- **D** Inhaltsverzeichnis 2005
- **GB** Contens 2005
- **F** Sommaire 2005
- **E** Instrucciones breves 2005
- **I** Indice 2005

Nr. 05.01.14

Daewoo CC - Radios

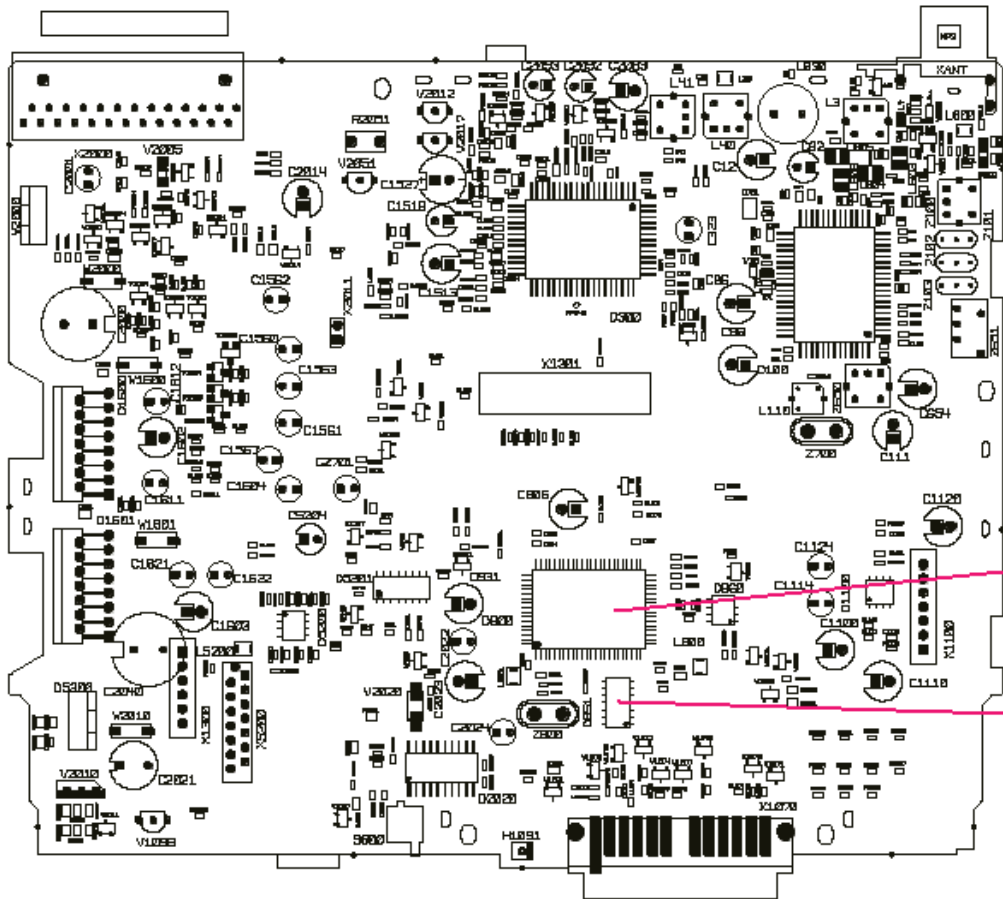
(GB) Complaint: Device turns off when PTY function is activated.

Cause: SW error.

Remedy: In case of complaint, **D800** must be replaced by **processor 8 925 905 639** and **FeatureProm D851** must be replaced by **IC 8 609 900 150** (see Annex).

C6029

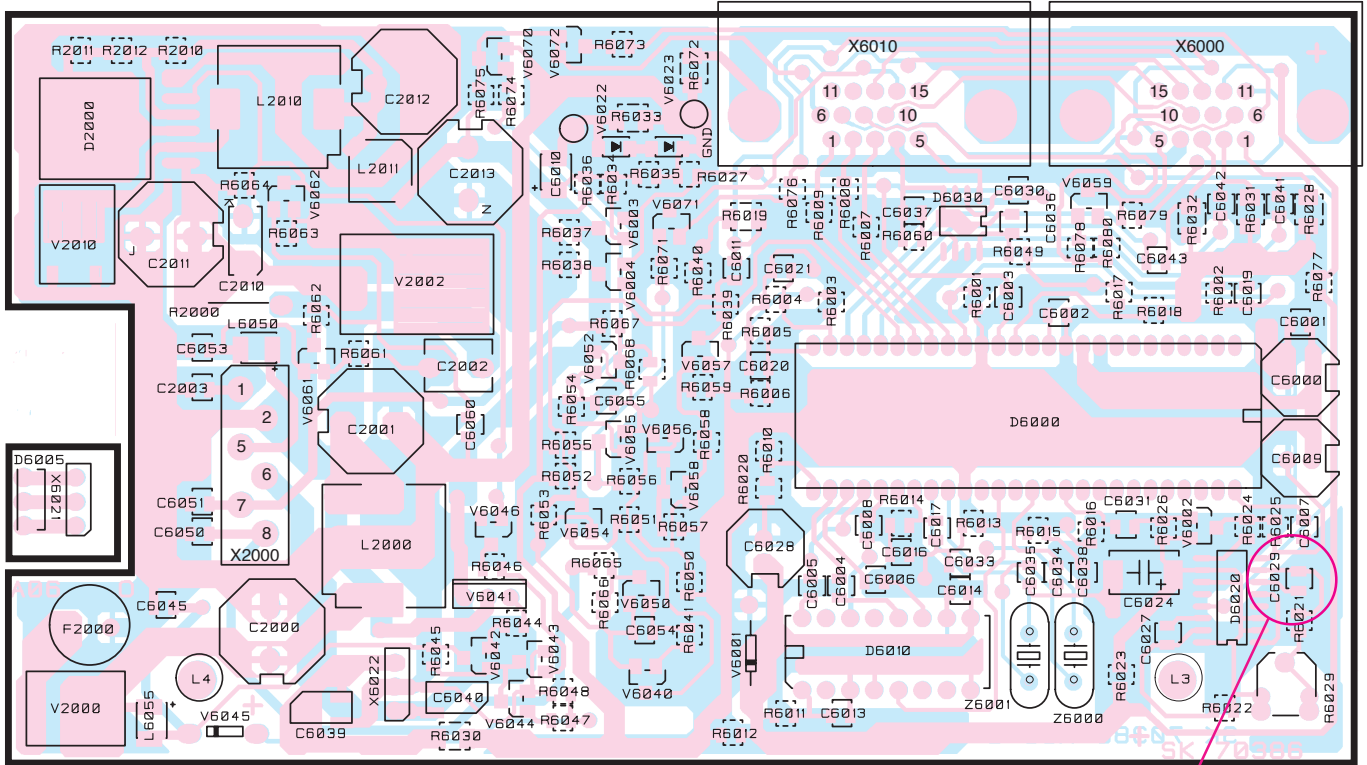
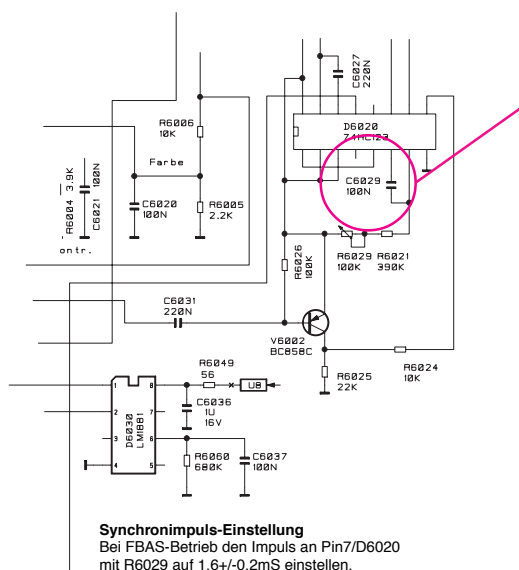
Complaint: The picture of the navigation computer connected is no longer synchronised at low temperatures (< 5°C).

Cause: C6029

Remedy: Replace C6029 with the capacitor 8 952 110 511 (see attachment) when receiving a customer complaint.

Attention: The synchronisation pulse must be adjusted again, when C6029 was exchanged (see circuit-diagram).

Synchronimpuls-Einstellung
Bei FBAS-Betrieb den Impuls an Pin7/D6020 mit R6029 auf 1,6+/-0,2mS einstellen.

Synchronisation pulse adjustment
For FBAS operation, adjust the pulse to 1,6+/-0,2mS at pin7/D6020 with R6029.

PL 3190 D06

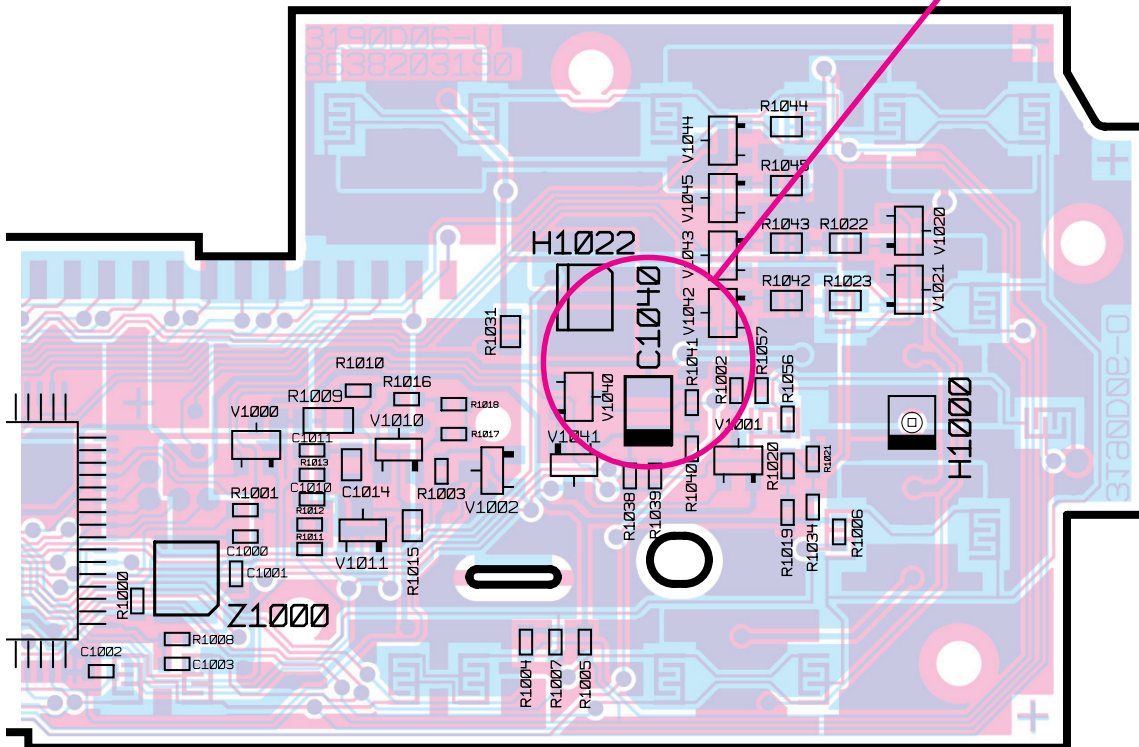
- Complaint:** Display illumination too dark.
- Cause:** C1040 mounted with wrong polarity.
- Remedy:** In case of complaints, unsolder C1040 and replace it for a new capacitor (4.7 μ F/16V - 8 923 701 325).
Make sure the capacitor is inserted with correct polarity, see Annex).

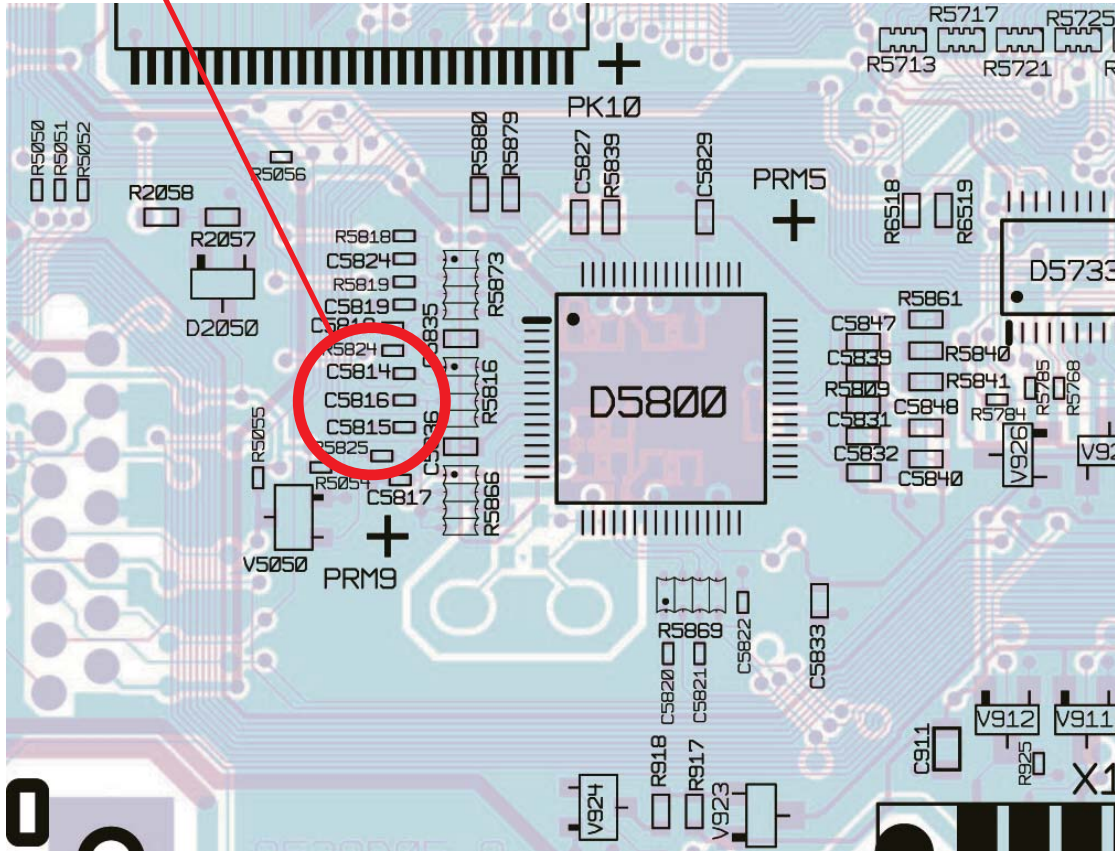
Causa: El software de navegación y los archivos de lenguaje no se dejan cargar correctamente durante el proceso de arranque.

Medida: Desoldar los condensadores C5814, C5815, C5816.
Los componentes se encuentran en la parte superior de la placa, cerca del enchufe de la unidad de disco, véase ilustración.

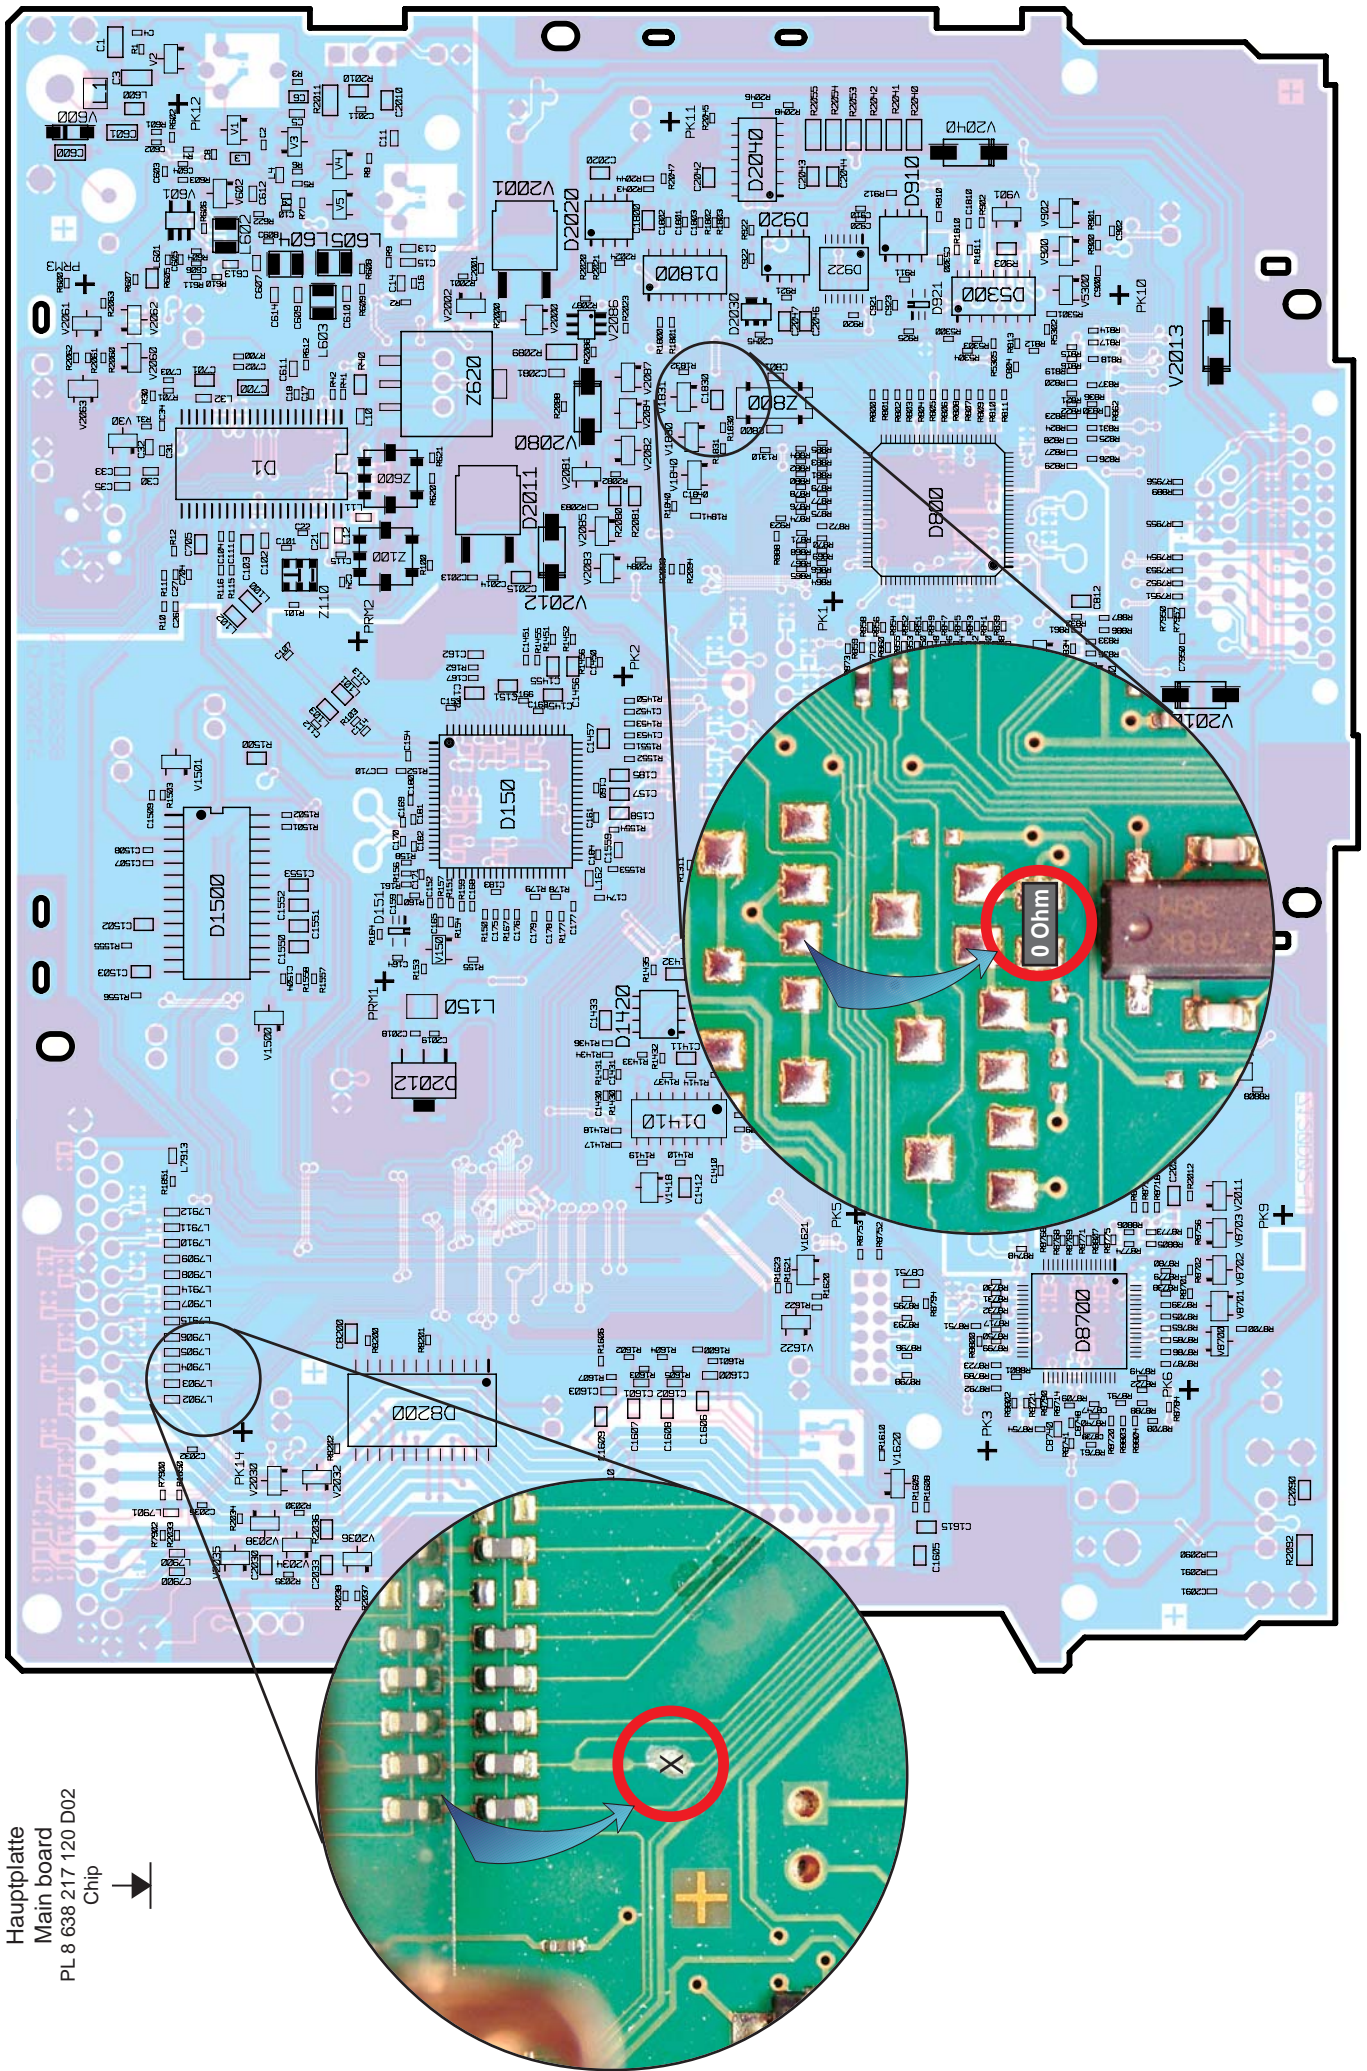
Cause: Interference by CAN signals in D150 across the Source -L and -R inputs, through the not required printed (GALA) circuit track behind L7903.

Measure: Separate the printed board behind L7903 (see Annex) and connect it across ground by inserting a 0-ohm resistor (8 950 155 000) on position C1830.
